**AVIS RELATIF À LA PROTECTION
CONTRE LES EVENTUELS EFFETS NOCIFS ET NUISANCES
PROVOQUÉS PAR LES RAYONNEMENTS NON IONISANTS
GÉNÉRÉS PAR DES ANTENNES ÉMETTRICES STATIONNAIRES**

Commune : BINCHE - Exploitant : TELENET GROUP

Référence exploitant : HT1586D

Rapport n° 1025 / 2025

Figure 1 : Vue en plan des lieux de séjour et des points de contrôle

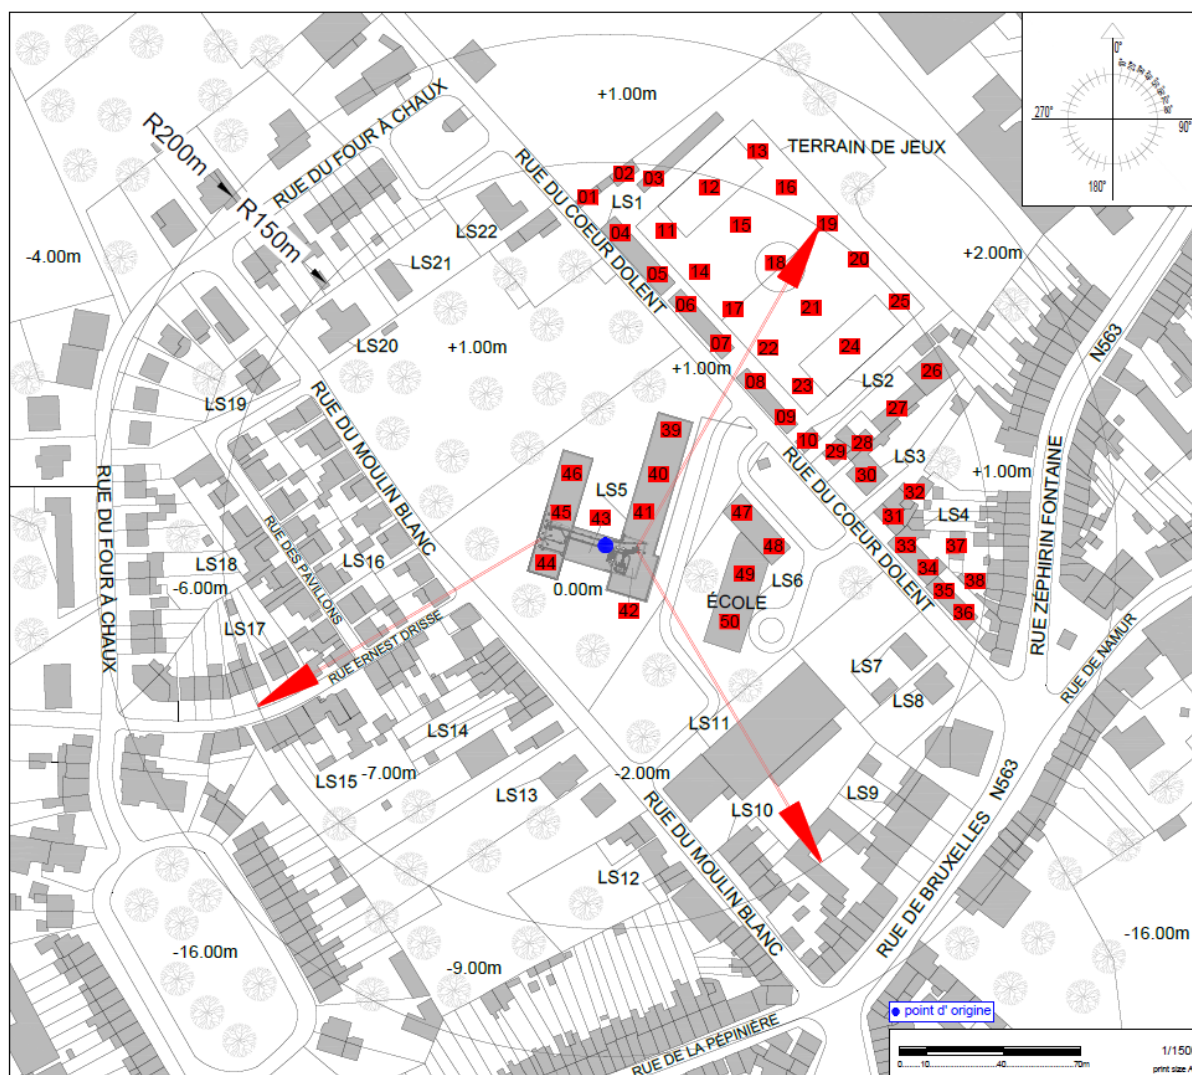
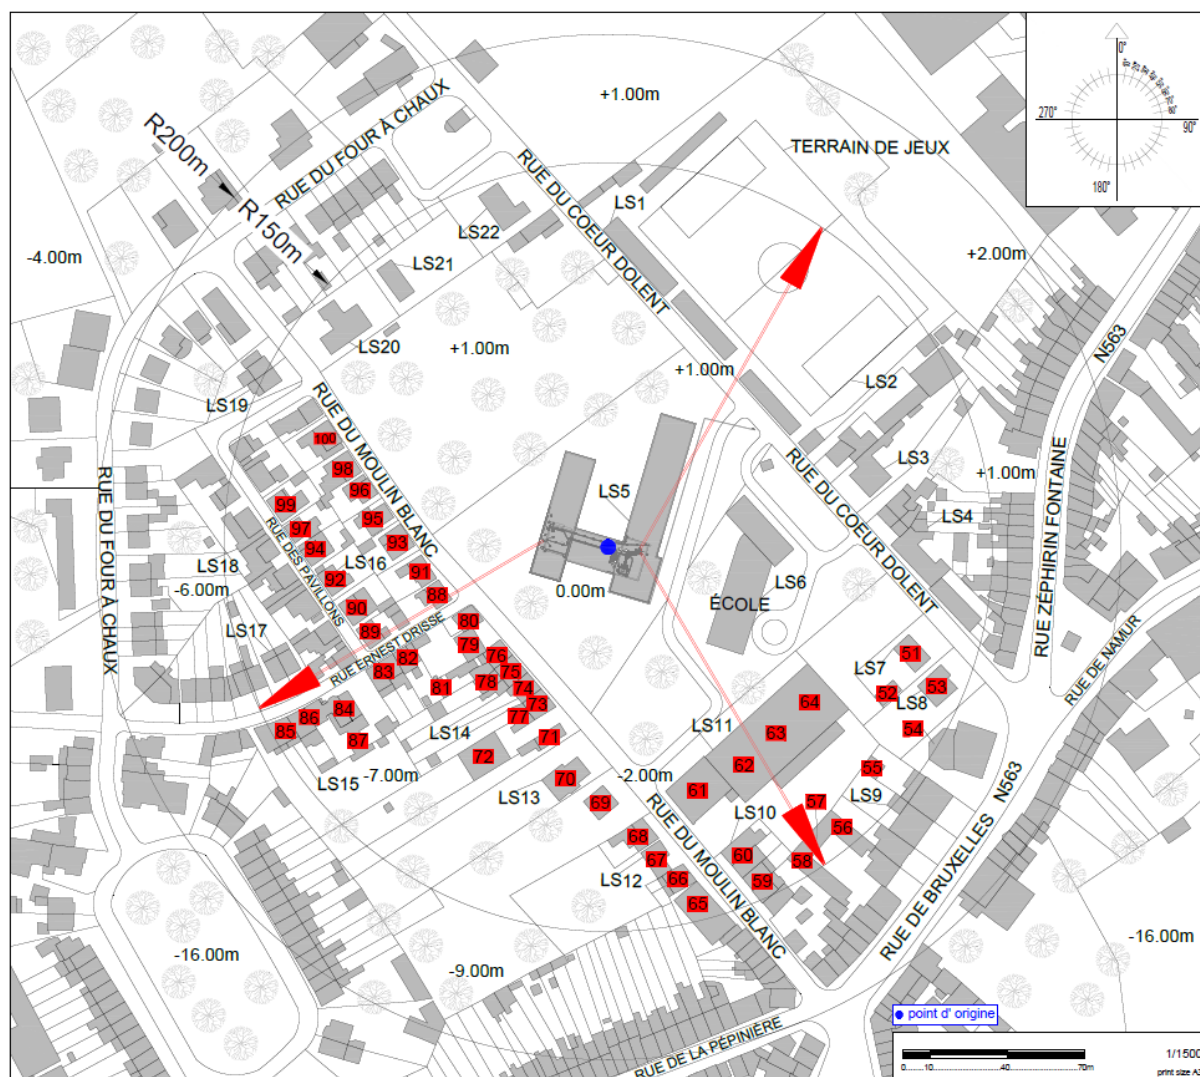
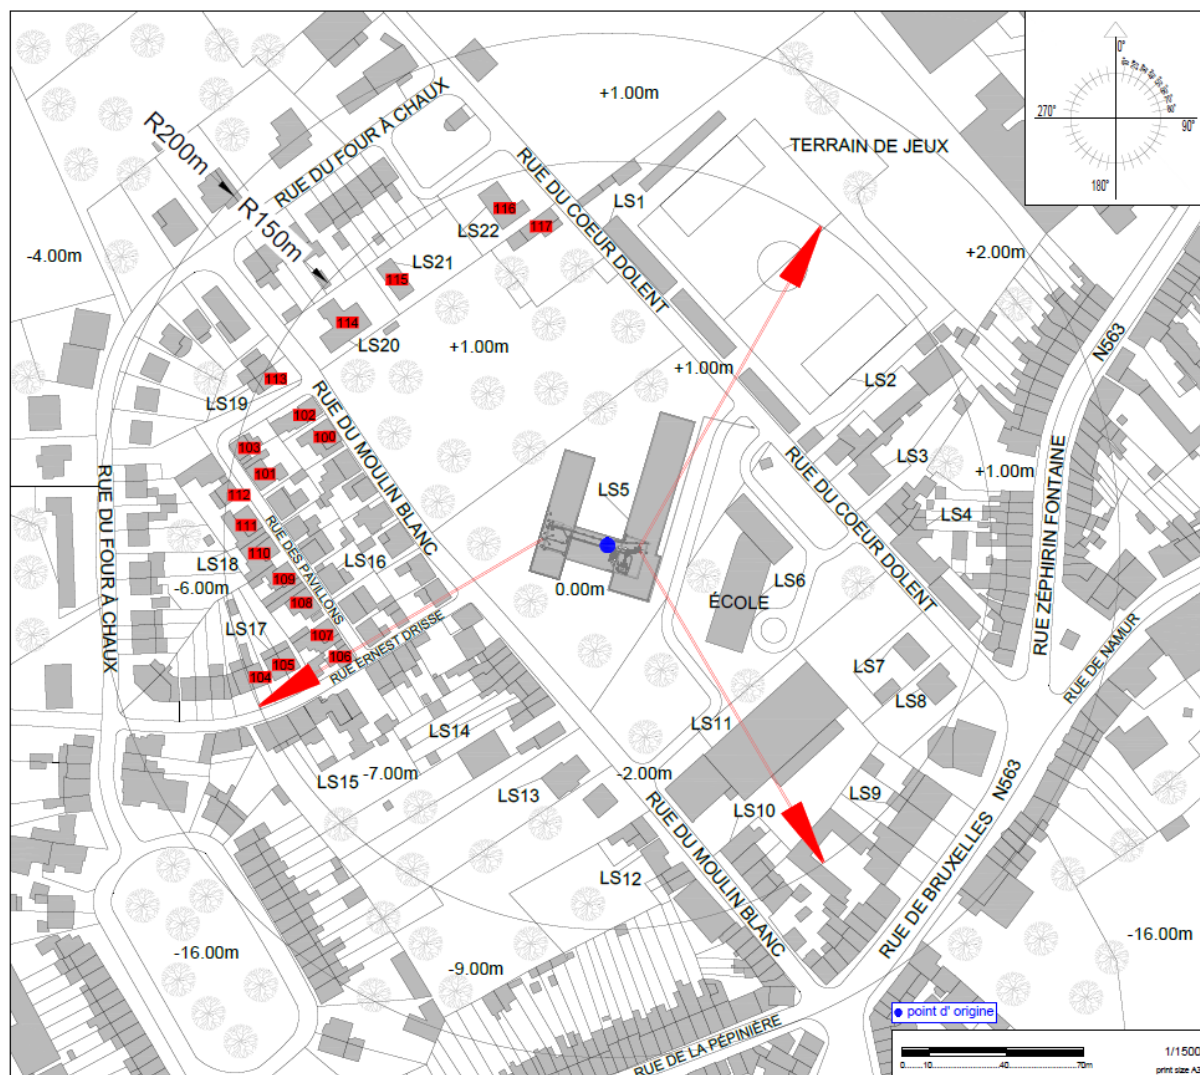
N° point de contrôle	LS	Atténuation (dB)	Indice d'exposition relatif à la limite par installation IE_i
82	LS14	3,0	0,585
83	LS14	3,0	0,584
63	LS11	3,0	0,582
22	LS2	0,0	0,582
17	LS2	0,0	0,547
23	LS2	0,0	0,530
62	LS11	3,0	0,521
64	LS11	3,0	0,513
21	LS2	0,0	0,480
18	LS2	0,0	0,463
14	LS2	0,0	0,458
106	LS18	3,0	0,452
61	LS11	3,0	0,447
24	LS2	0,0	0,439
107	LS18	3,0	0,422
15	LS2	0,0	0,419
89	LS16	3,0	0,409
20	LS2	0,0	0,397
19	LS2	0,0	0,390
84	LS15	3,0	0,389
92	LS16	3,0	0,378
90	LS16	3,0	0,376
16	LS2	0,0	0,372
25	LS2	0,0	0,367
108	LS18	3,0	0,363
11	LS2	0,0	0,361
12	LS2	0,0	0,350
8	LS1	3,0	0,335
7	LS1	3,0	0,332
13	LS2	0,0	0,330
86	LS15	3,0	0,325
105	LS17	3,0	0,316
94	LS16	3,0	0,315
109	LS18	3,0	0,302
73	LS14	3,0	0,291

En ce qui concerne les antennes de l'installation mentionnées dans le tableau 1, la distance maximale à laquelle la limite pourrait être atteinte, à l'extérieur, est égale à 126,8 m. S'il n'y a pas de LS à une distance inférieure, les antennes respectent forcément la limite d'immission.

Dans le cas des LS situés à l'intérieur des bâtiments, une atténuation d'obstacle est prise en compte et il en résulte que la distance maximale à laquelle la limite pourrait être atteinte se réduit à 97,3 m.

Figure 2 : Vue en plan des installations d'antennes dans un rayon de 300 mètres autour de l'installation faisant l'objet de la demande d'avis

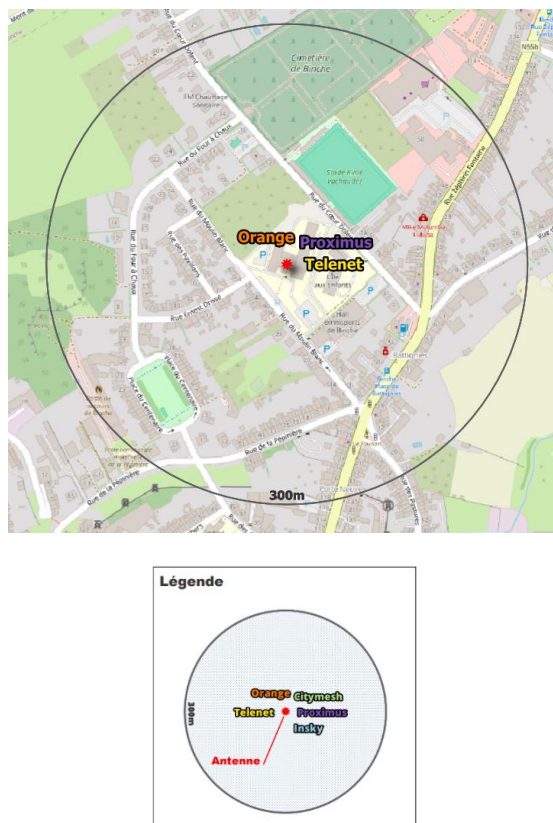
- il y a au plus 4 installations d'antennes émettrices stationnaires présentes dans la zone d'évaluation de 300 mètres de rayon représentée dans la figure 2, y inclus l'installation référencée dans le paragraphe 2 : la limite cumulative définie à l'article 4, §2 du décret est nécessairement respectée dans les lieux de séjour à l'intérieur de la zone d'évaluation de 300 mètres de rayon ;

- b) il y a exactement 5 installations d'antennes émettrices stationnaires présentes dans la zone d'évaluation de 300 mètres de rayon représentée dans la figure 2, y inclus l'installation référencée dans le paragraphe 2 et il existe, pour 3 ou 4 de ces installations, un avis attestant le respect de la limite abrogée de 3 V/m : la limite cumulative définie à l'article 4, §2 du décret est nécessairement respectée dans les lieux de séjour à l'intérieur de la zone d'évaluation de 300 mètres de rayon ;

- c) dans tous les autres cas, il a été vérifié que la limite cumulative définie à l'article 4, §2 du décret n'est pas dépassée dans les lieux de séjour sur base du nombre d'installations localisées dans la zone d'évaluation de 300 mètres de rayon représentée dans la figure 2, de leur localisation ainsi que des données inscrites dans la figure 1 et au paragraphe 4 du présent avis et dans les avis attestant le respect de la limite par installation ou de la limite abrogée de 3 V/m relatifs aux autres installations reprises dans la figure 2.

Compte tenu des considérations ci-dessus, il apparaît que l'intensité du rayonnement électromagnétique généré, dans les lieux de séjour situés dans un rayon de 300 mètres autour de l'installation référencée dans le paragraphe 2, par l'ensemble des antennes émettrices stationnaires de l'ensemble des exploitants du même site d'antennes émettrices stationnaires respecte la limite fixée à l'article 4, § 2 du décret.
